Ldz. 295 / 1 / 2012

## ODPOWIEDZI NA PYTANIA LISTA NR.4

**Dotyczy:** Postępowania o udzielenie zamówienia publicznego na **ROZBUDOWĘ OPERY WROCŁAWSKIEJ WRAZ Z BUDOWĄ SCENY LETNIEJ** „realizowaną w ramach Programu Operacyjnego Infrastruktura i Środowisko, Priorytet XI Kultura i dziedzictwo kulturowe, Działanie 11.2 Rozwój oraz poprawa stanu infrastruktury kultury o znaczeniu ponadregionalnym.  
Ogłoszenie o zamówieniu TED 2012/S 71-117863 ze zmianą TED 2012/S 77-125924.  
Oznaczenie postępowania przez Zamawiającego: ZP/PN/07/12.

Drabinki włazowe na dach (3 sztuki):

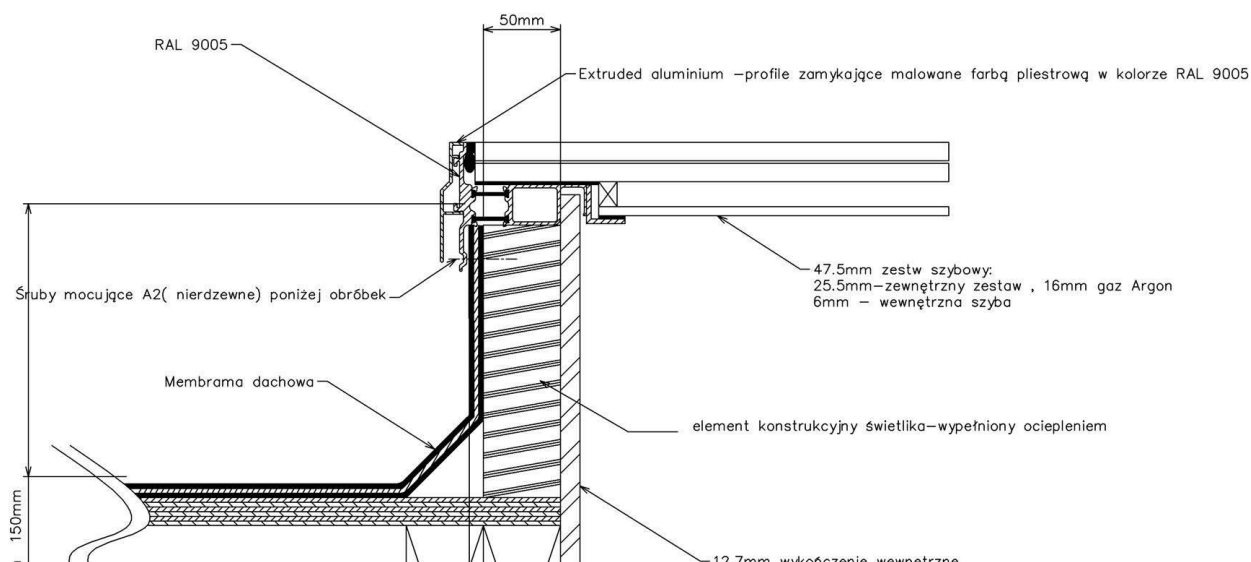
Proszę o przesłanie szczegółów drabinek wylazowych na dach.

- drabinki systemowe z atestem bezpieczeństwa
- długość 360 cm rozkładana-2 elementowa
- wykonana w całości z aluminium/stali nierdzewnej
- szerokość zewnętrzna drabiny: 55 cm
- antypoślizgowe szczeble 28 x 28 mm o szerokości 50 cm
- przekrój podłużnicy 58 x 25 mm
- kotwy standardowe długości 200 mm
- słupek zejścia prosty
- dodatkowy element: pochwyt bezpieczeństwa , wysuwany.
